訂 正 の お 願 い

2021. 6 株式会社自研センター

*No.J-880 ニッサン ノート (E13 系) 2021 年 3 月を下記の通り訂正いたします。

P. 40 B180

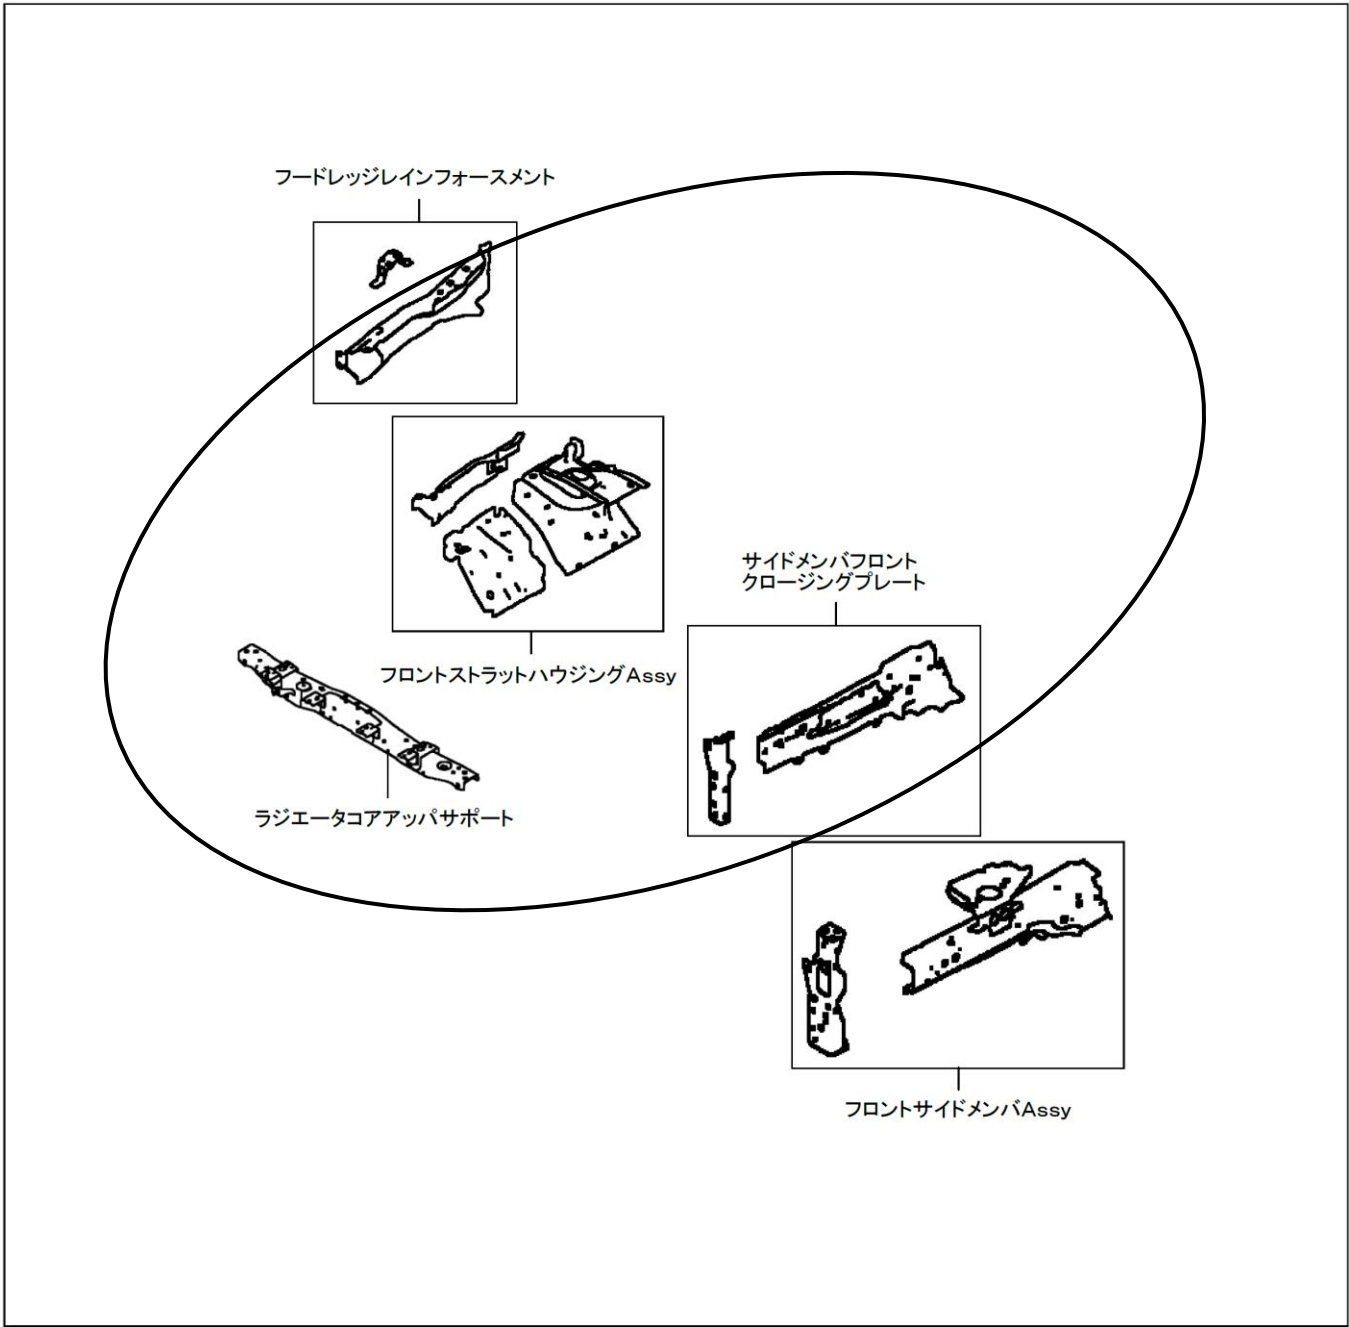
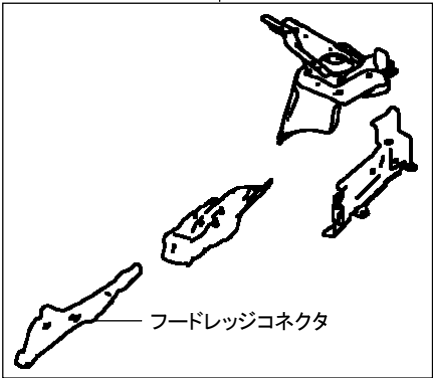
指数テーブルの訂正に伴いイラスト欄の一部を変更しましたので、該当ページを差替え願います。

B180	
(1)ラジエータコアアッパサポート、片側フロントストラットハウジングAssy、片側フロントサイドメンバAssy取替	
左側 7. 20	取外し状態 ・フロントバンパフェーシア ・フロントバンパセンタインナレイnfォース ・両側フロントバンパロアステイ ・両側ヘッドランプAssy ・フード ・フードヒンジAssy ・カウルトップカバーAssy ・ウインドシールドワイパドライb Assy ・両側フロントフェンダ
	・コンデンサ&リキッドタンクAssy ・ラジエータAssy ・フロントアンダカバー ・エンジン・トランスミッション&フロントサスペンションAssy ・両側フロアアンダカバー ・インバータクーリングラジエータAssy ・サブクーリングモータAssy ・エキゾーストメインマフラAssy ・エキゾーストフロントW/キャタリストコンバータチューブ
	(含)作業および部品 ・サイドメンバフロントクロージングプレート取替 ・フードレッジレイnfォースメント取替 ・付属品
右側 7. 70	取外し状態 ・フロントバンパフェーシア ・フロントバンパセンタインナレイnfォース ・両側フロントバンパロアステイ ・両側ヘッドランプAssy ・フード ・フードヒンジAssy ・カウルトップカバーAssy ・ウインドシールドワイパドライb Assy ・両側フロントフェンダ
	・コンデンサ&リキッドタンクAssy ・ラジエータAssy ・フロントアンダカバー ・エンジン・トランスミッション&フロントサスペンションAssy ・両側フロアアンダカバー ・インバータクーリングラジエータAssy ・サブクーリングモータAssy ・エキゾーストメインマフラAssy ・エキゾーストフロントW/キャタリストコンバータチューブ
	(含)作業および部品 ・サイドメンバフロントクロージングプレート取替 ・フードレッジレイnfォースメント取替 ・フードレッジコネクタ取替 ・付属品
・[除]プレーキマスタシリンダAssy、プレーキブースタAssy ・[除]エンジンルーム内配線・配管および付属品 (M140)

P. 41 B181

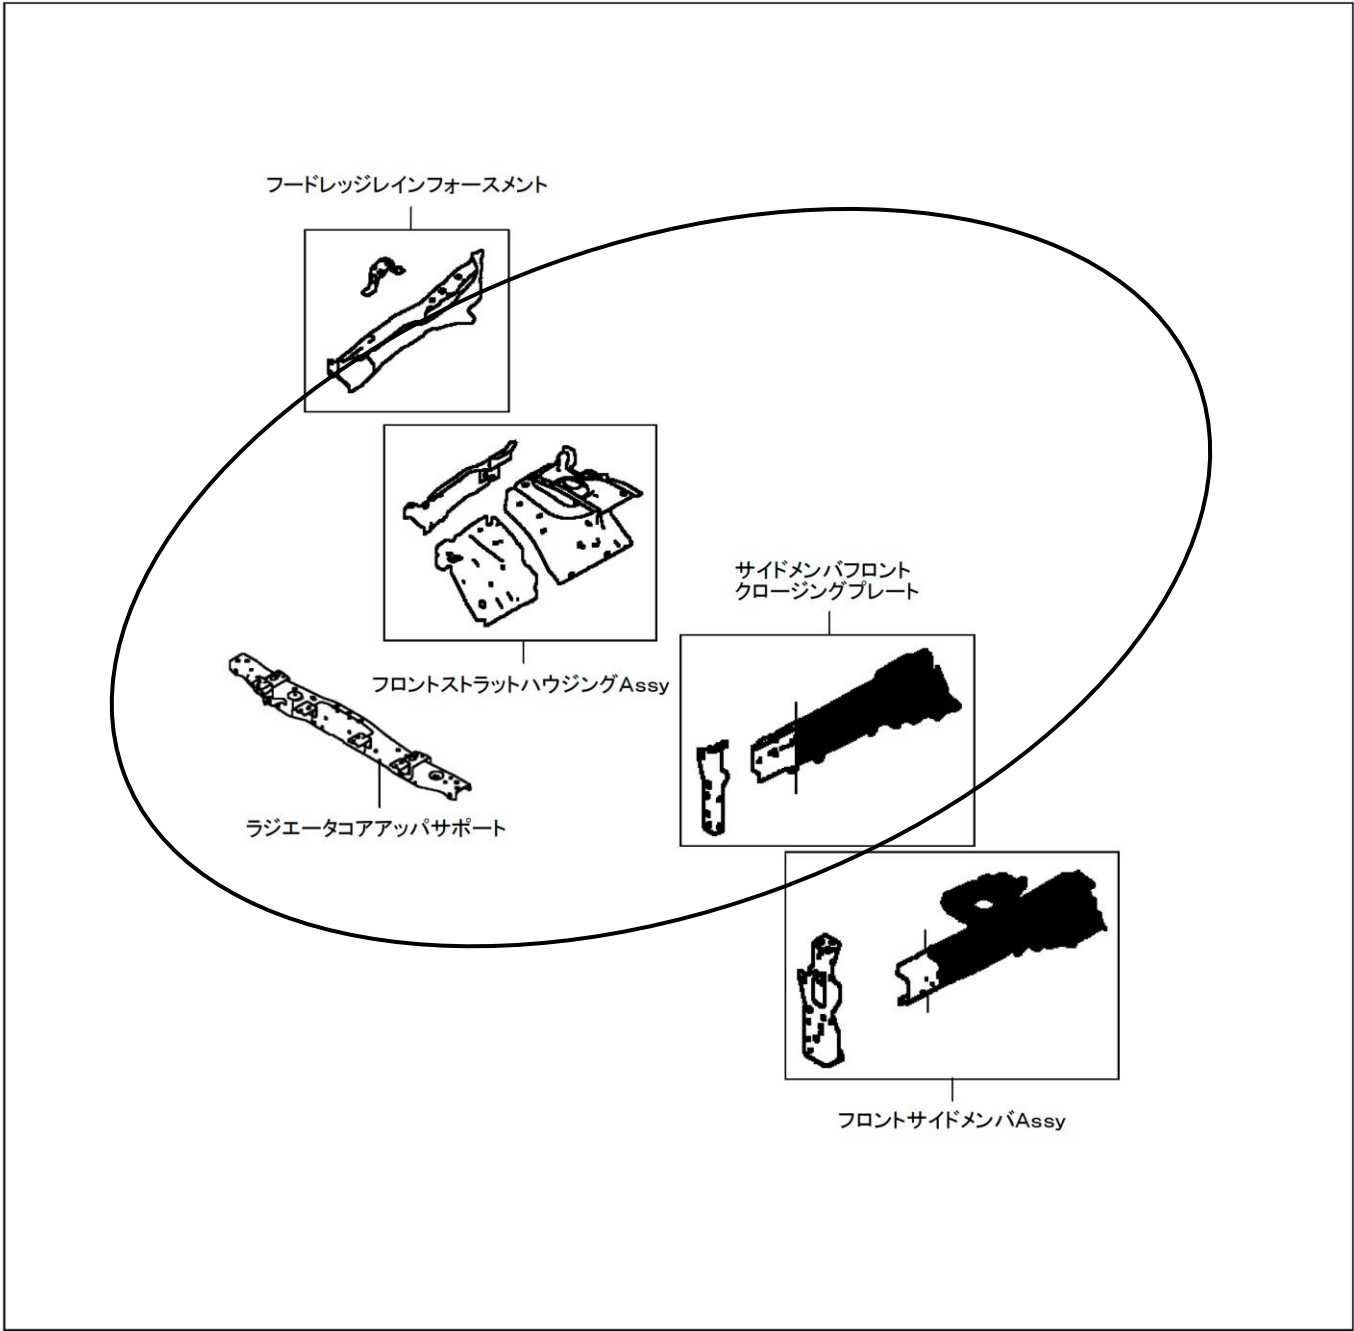
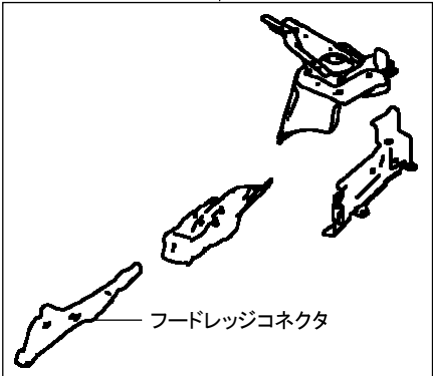
指数テーブルの訂正に伴いイラスト欄の一部を変更しましたので、該当ページを差替え願います。

B181		
(1)ラジエータコアアッパサポート、片側フロントストラットハウジングAssy、片側フロントサイドメンバAssy半裁取替		
左側 6. 30	取外し状態	
	・フロントバンパフェーシア ・フロントバンパセンタインナレイnfォース ・両側フロントバンパロアステイ ・両側ヘッドランプAssy ・フード ・フードヒンジAssy ・カウルトップカバーAssy ・ウインドシールドワイパドライブAssy ・両側フロントフェンダ	・コンデンサ&リキッドタンクAssy ・ラジエータAssy ・フロントアンダカバー ・エンジン・トランスミッション&フロントサスペンションAssy ・両側フロアアンダカバー ・インバータクーリングラジエータAssy ・サブクーリングモータAssy ・エキゾーストメインマフラAssy ・エキゾートフロントW／キャタリストコンバータチューブ
	(含)作業および部品	
右側 7. 20	・サイドメンバフロントクロージングプレート半裁取替 ・フードレッジレイnfォースメント取替	・付属品
	取外し状態	
	・フロントバンパフェーシア ・フロントバンパセンタインナレイnfォース ・両側フロントバンパロアステイ ・両側ヘッドランプAssy ・フード ・フードヒンジAssy ・カウルトップカバーAssy ・ウインドシールドワイパドライブAssy ・両側フロントフェンダ	・コンデンサ&リキッドタンクAssy ・ラジエータAssy ・フロントアンダカバー ・エンジン・トランスミッション&フロントサスペンションAssy ・両側フロアアンダカバー ・インバータクーリングラジエータAssy ・サブクーリングモータAssy ・エキゾーストメインマフラAssy ・エキゾートフロントW／キャタリストコンバータチューブ
	(含)作業および部品	
	・サイドメンバフロントクロージングプレート半裁取替 ・フードレッジコネクタ取替	・フードレッジレイnfォースメント取替 ・付属品
・[除]プレーキマスタシリンダAssy、プレーキブースタAssy ・[除]エンジンルーム内配線・配管および付属品

P.53 B240

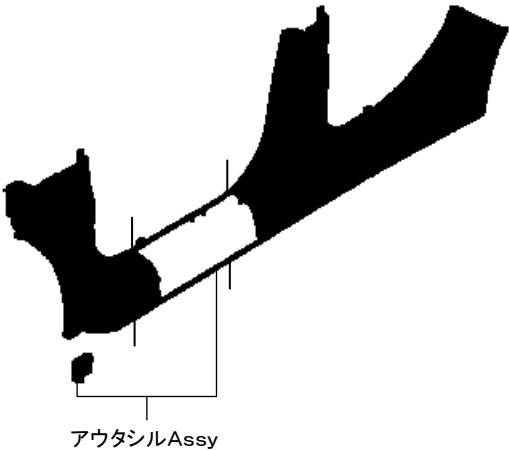
指数テーブルの一部に誤りがあったため、該当ページを差替え願います。

B240	
(1)片側アウタシルAssy(センタピラー関係あり)取替	
5. 10	取外し状態
	・リアドアAssy ・フロントシート
	(含)作業および部品
	・キッキングフロントプレート脱着 ・キッキングリアプレート脱着 ・センタピラーロアガーニッシュ脱着 ・ダッシュサイドフィニッシュ脱着 ・ボディサイドリアウエルト脱着 ・ボデーサイドフロントウエルト脱着 ・付属品
・アウタシル前後端部およびセンタピラー下部でのカット作業

B241	
(1)片側アウタシルAssy(センタピラー関係なし)取替	
3. 10	取外し状態
	—
	(含)作業および部品
	・キッキングフロントプレート脱着 ・ダッシュサイドフィニッシュ脱着 ・ボデーサイドフロントウエルト脱着 ・付属品
・センタピラーを含まない前部でのカット作業

P.93 M160

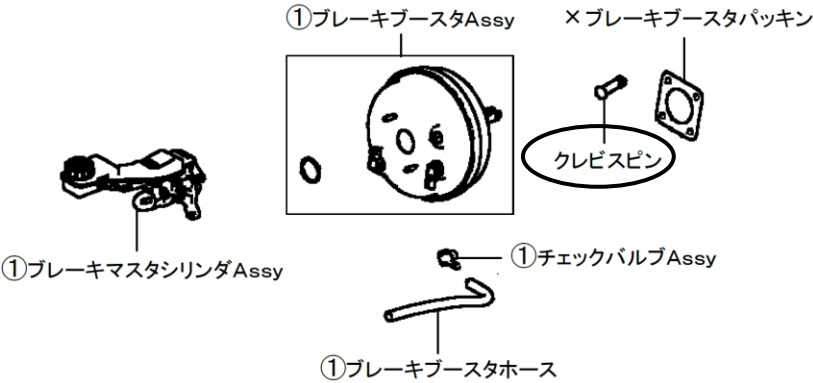
指数テーブルの一部に誤りがあったため、該当ページを差替え願います。

M160	
(1)ブレーキマスタシリンダAssy、ブレーキブースタAssy脱着	
0. 20	取外し状態
	・エンジン・トランスミッション&フロントサスペンションAs sy
	(含)作業および部品
	・クレビスピン脱着取替 ・ブレーキブースタパッキン取替
(2)ブレーキマスタシリンダAssy、ブレーキブースタAssy取替	
0. 40	取外し状態
	・エンジン・トランスミッション&フロントサスペンションAs sy
	(含)作業および部品
	・クレビスピン脱着取替 ・ブレーキブースタホース
	・チェックバルブAssy ・付属品 ・ブレーキブースタパッキン取替

P. 93 M160

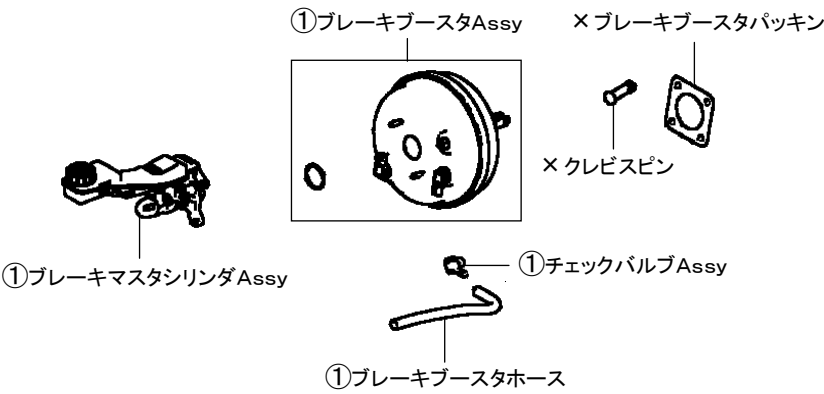
指数テーブルの訂正に伴いイラスト欄の一部を変更しましたので、該当ページを差替え願います。

M160	
(1)ブレーキマスタシリンダAssy、ブレーキブースタAssy脱着	
0. 20	取外し状態
	・エンジン・トランスミッション&フロントサスペンションAs sy
	(含)作業および部品
	・クレビスピン取替 ・ブレーキブースタパッキン取替
(2)ブレーキマスタシリンダAssy、ブレーキブースタAssy取替	
0. 40	取外し状態
	・エンジン・トランスミッション&フロントサスペンションAs sy
	(含)作業および部品
	・クレビスピン取替 ・ブレーキブースタホース ・チェックバルブAssy ・付属品 ・ブレーキブースタパッキン取替

P.94 M180

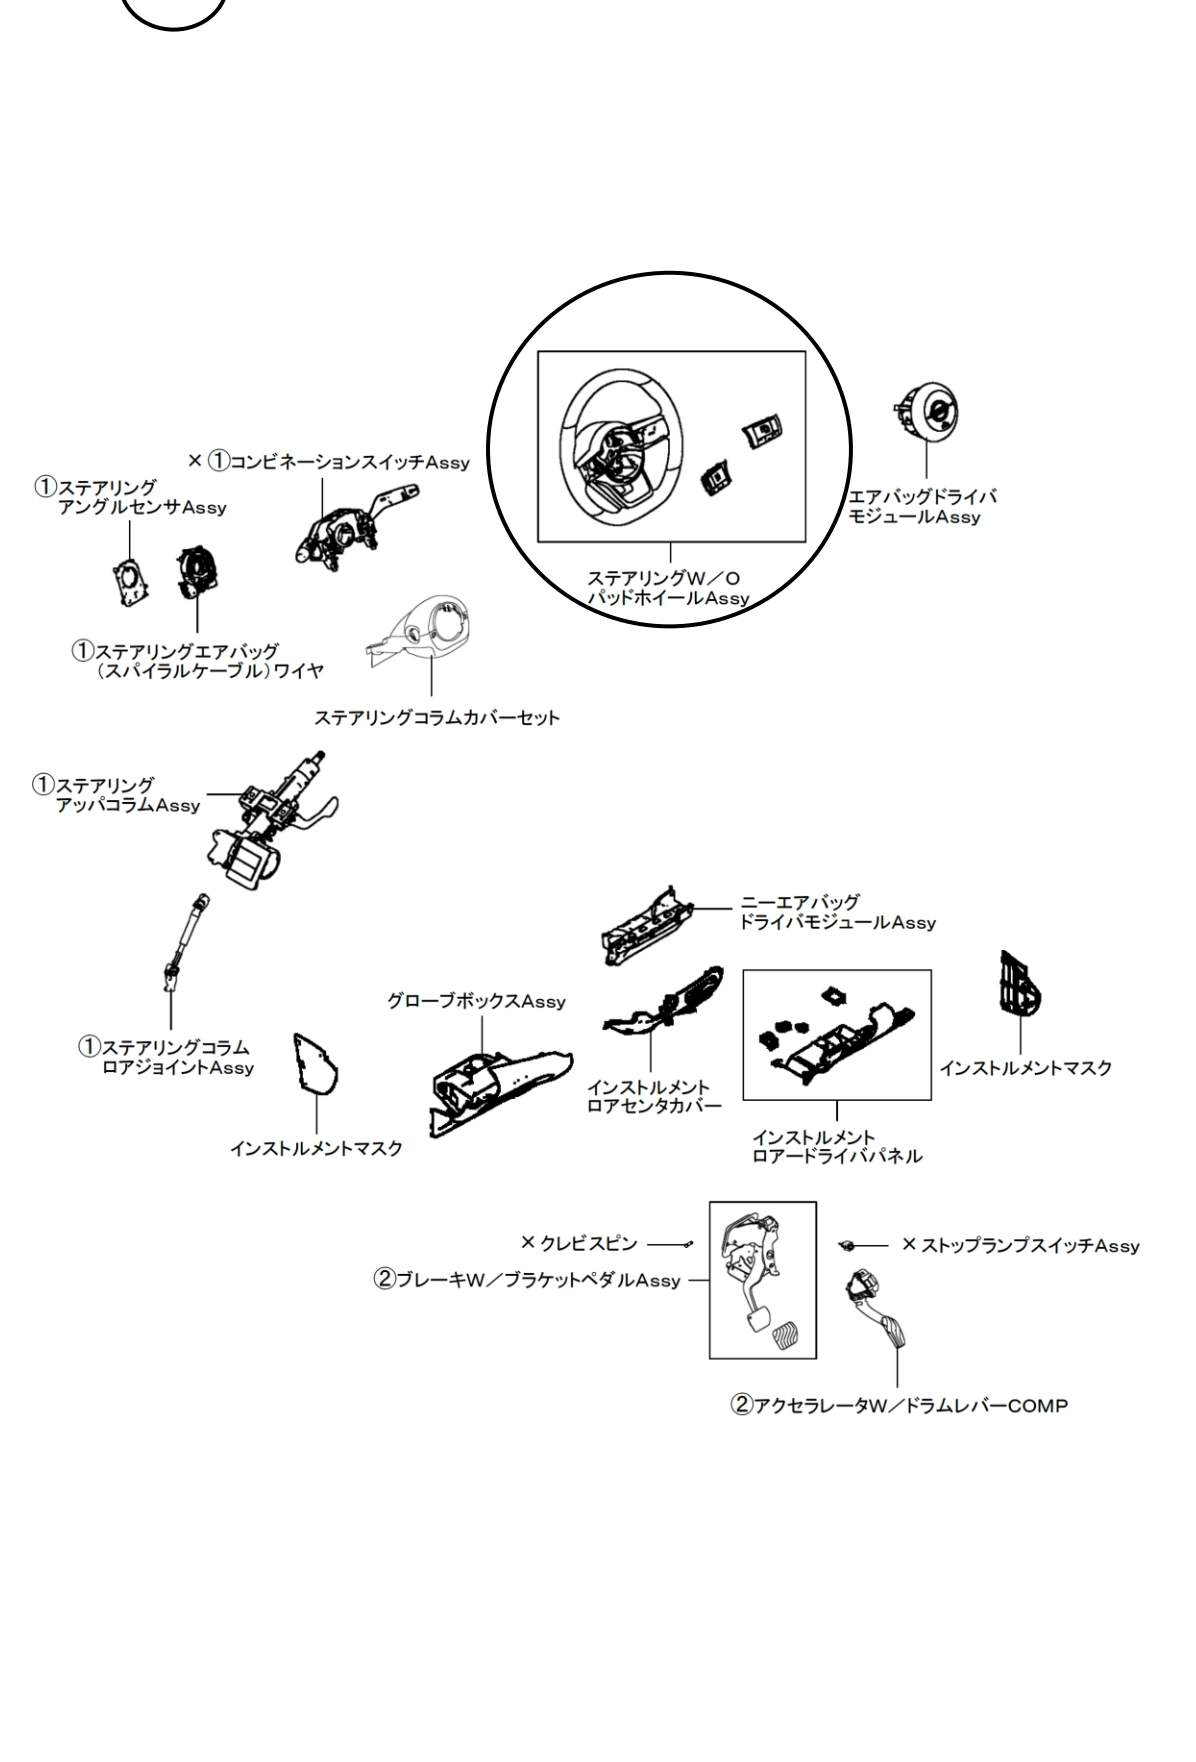
指数テーブルの一部に誤りがあったため、該当ページを差替え願います。

M180	
(1)ステアリングアッパコラムAssy取替	
1. 70 1. 80	取外し状態
	・コンソールセンタボックスAssy
	(含)作業および部品
・両側インストルメントマスク脱着 ・インストルメントロードドライバパネル脱着 ・インストルメントロアセンタカバー脱着 ・エアバッグドライバモジュールAssy ・クレビスピン取替 ・グローブボックスAssy脱着 ・コンビネーションスイッチAssy取替 ・ステアリングW／OパッドホイールAssy取替 ・ステアリングアングルセンサAssy ・ステアリングエアバッグ (スパイラルケーブル)ワイヤ ・ステアリングコラムカバーセット脱着 ・ステアリングコラムロアジョイントAssy ・ステアリングスイッチAssy取替 ・ストップランプスイッチAssy取替 ・ニーエアバッグドライバモジュールAssy脱着 ・ブレーキW／ブラケットペダルAssy脱着 ・付属品

M170	
(1)ステアリングアッパコラムAssy脱着	
1. 50	取外し状態
	・コンソールセンタボックスAssy
	(含)作業および部品 ・両側インストルメントマスク脱着 ・インストルメントロードドライブパネル脱着 ・インストルメントロアセンタカバー脱着 ・エアバッグドライブモジュールAssy脱着 ・クレビスピン取替 ・グローブボックスAssy脱着 ・ステアリングW/OパッドホイールAssy脱着 ・ステアリングコラムカバーセット脱着 ・ストップランプスイッチAssy取替 ・ニーエアバッグドライブモジュールAssy脱着 ・ブレーキW/ブラケットペダルAssy脱着
M180	
(1)ステアリングアッパコラムAssy取替	
1. 80	取外し状態
	・コンソールセンタボックスAssy
	(含)作業および部品 ・両側インストルメントマスク脱着 ・インストルメントロードドライブパネル脱着 ・インストルメントロアセンタカバー脱着 ・エアバッグドライブモジュールAssy ・クレビスピン取替 ・グローブボックスAssy脱着 ・コンビネーションスイッチAssy取替 ・ステアリングW/OパッドホイールAssy取替 ・ステアリングアングルセンサAssy ・ステアリングエアバッグ(スパイラルケーブル)ワイヤ ・ステアリングコラムカバーセット脱着 ・ステアリングコラムロアジョイントAssy ・ステアリングスイッチAssy取替 ・ストップランプスイッチAssy取替 ・ニーエアバッグドライブモジュールAssy脱着 ・ブレーキW/ブラケットペダルAssy脱着 ・付属品

P. 95 M170、180

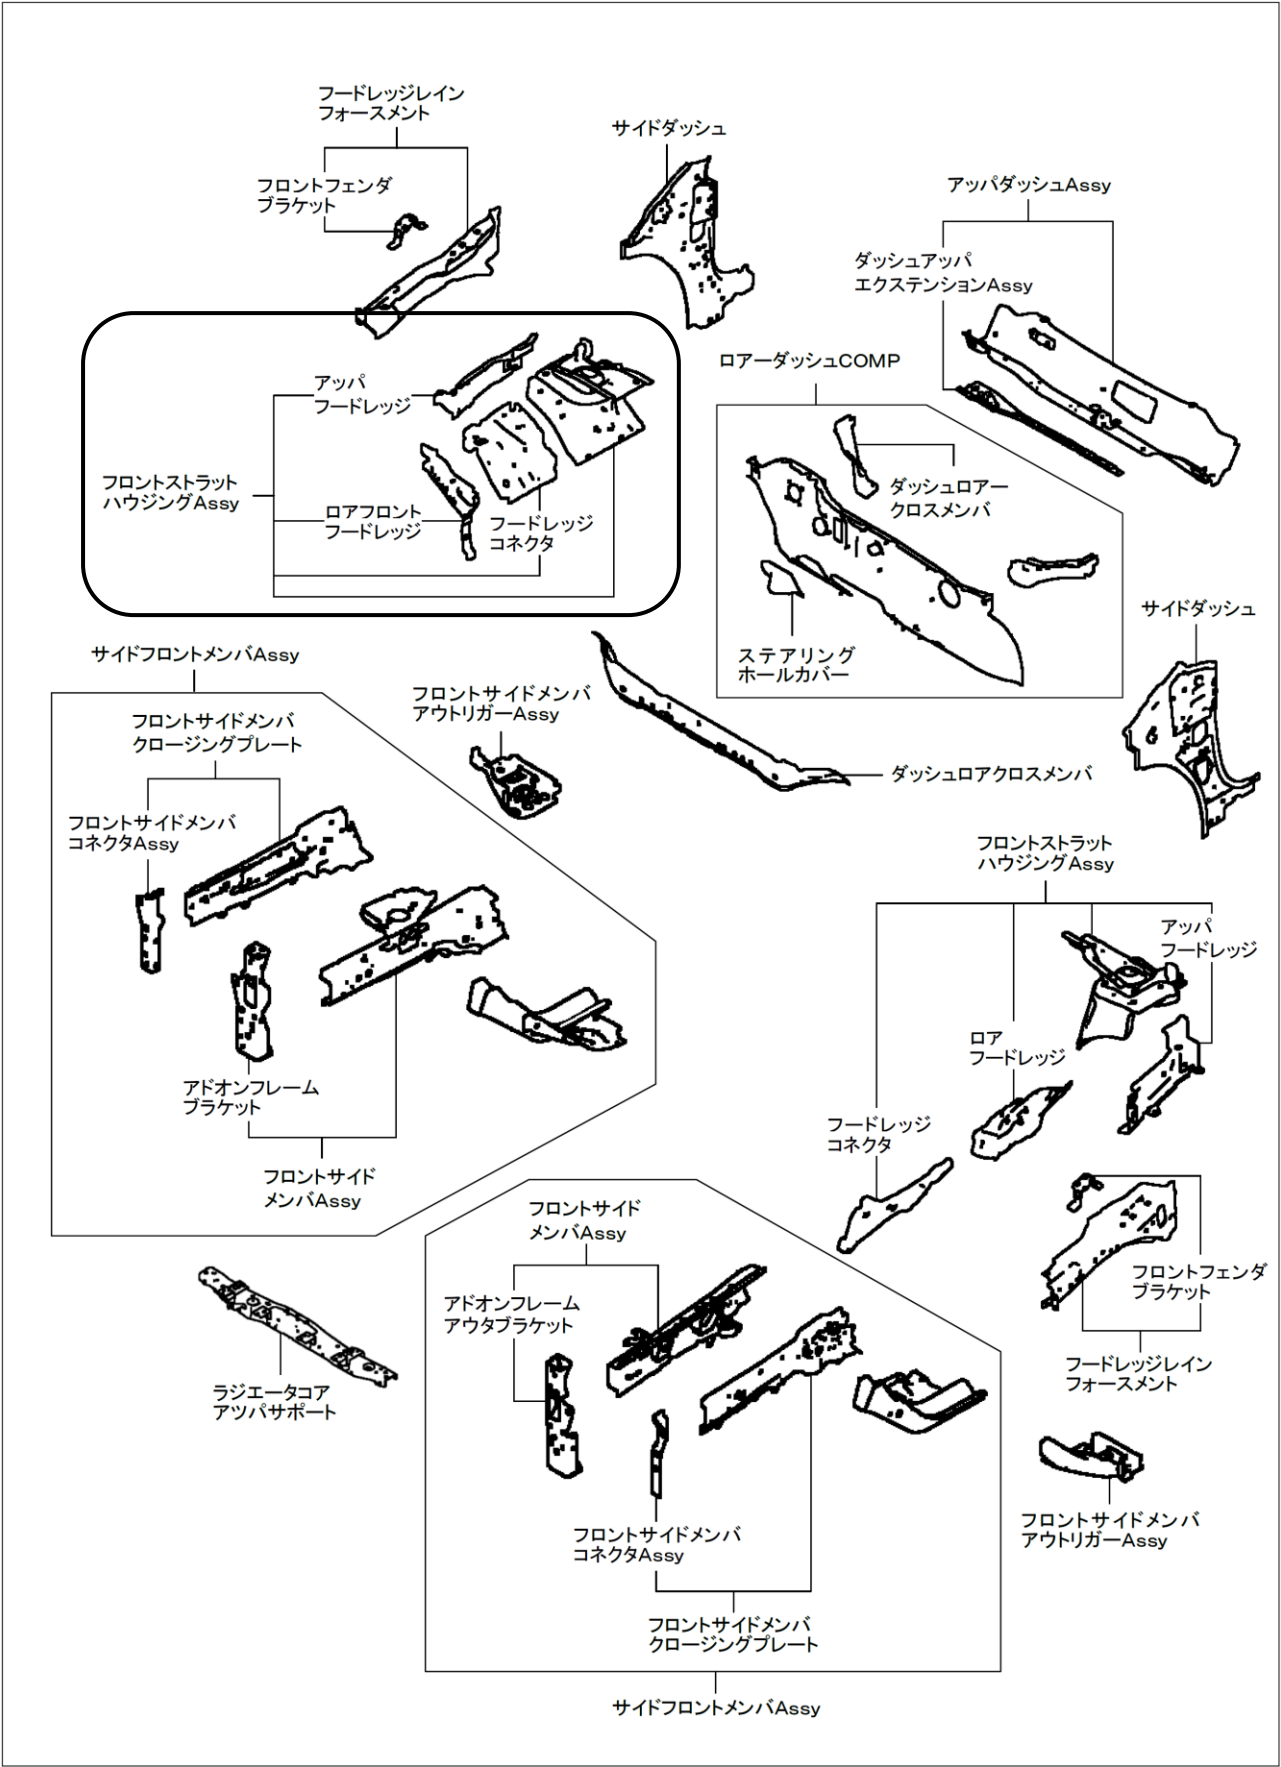
指数テーブルの訂正に伴いイラスト欄の一部を変更しましたので、該当ページを差替え願います。

▶脱着作業時①②グローブ毎にそれぞれ一体で脱着

▶脱着作業時①②③グループ毎にそれぞれ一体で脱着
